TECH TIP 003

E11/TT003 v1.0
03/2014

5501XS, 5671XS ÉS A HOZZÁ TARTOZÓ SZÍJFESZÍTŐK

1,4 16V ÉS 1,6 16V BENZINES RENAULT

1. ÁBRA

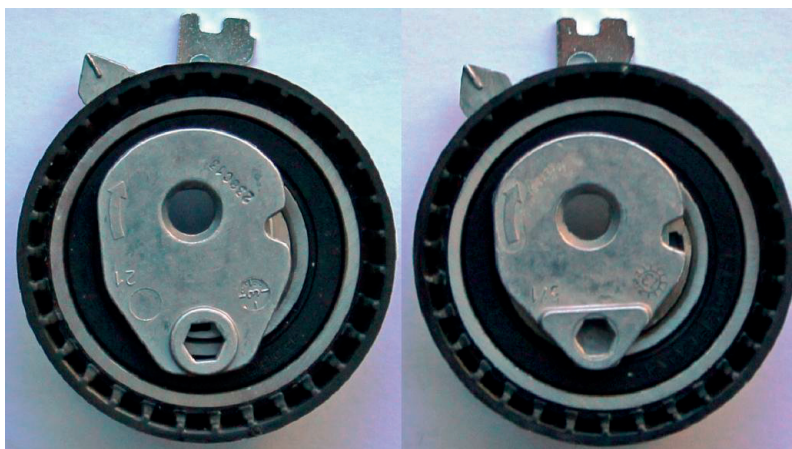
Az OEM/OES frissítés következtében elavult az 5501XS vezérműszíj és a kapcsolódó (bal oldali 1. ábrán látható) T43064 vagy (a jobb oldali 1. ábrán látható) T43168 szíj feszítő, valamint a hozzájuk tartozó készletek. A K4M/K4J Renault motorokra már nem ezeket szerelik.

2. ÁBRA

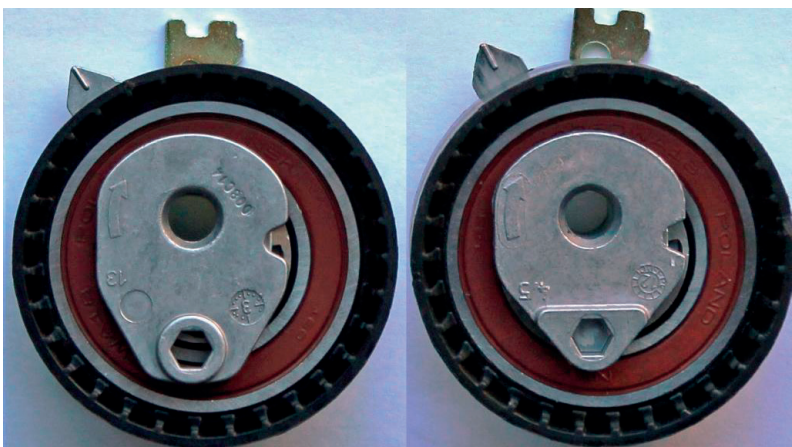
Az 5501XS ékszíjat az 5671XS típus, a T43064 szíj feszítőt a (bal oldali 2. ábrán bemutatott) T43236 típus, a T43168 szíj feszítőt pedig a (jobb oldali 2. ábrán bemutatott) T43238 típus váltja fel.

Látszólag egyforma mind a négy szíj feszítő, de lényeges működésbeli különbség van köztük. Az új generációs T43236 és T43238 szíj feszítő kisebb szíj feszességet ad, és csak az új generációs ékszíjjal: az 5671XS típussal használható, ami kifejezetten ehhez a típushoz készült.

A régi ékszíj (5501XS), a régi szíj feszítők (T43064 és T43168) és a meglévő szerelőkészletek továbbra is használhatók a 2013-nál korábbi gyártású K4J/K4M alkalmazásoknál. A régi generációs alkatrészek nem keverhetők az új generációs alkatrészekkel. Az új ékszíj (5671XS) felszerelhető az összes K4M/K4J alkalmazásra. Azonban csak az új generációs szíj feszítőkkel (T43236 és T43238) használható.
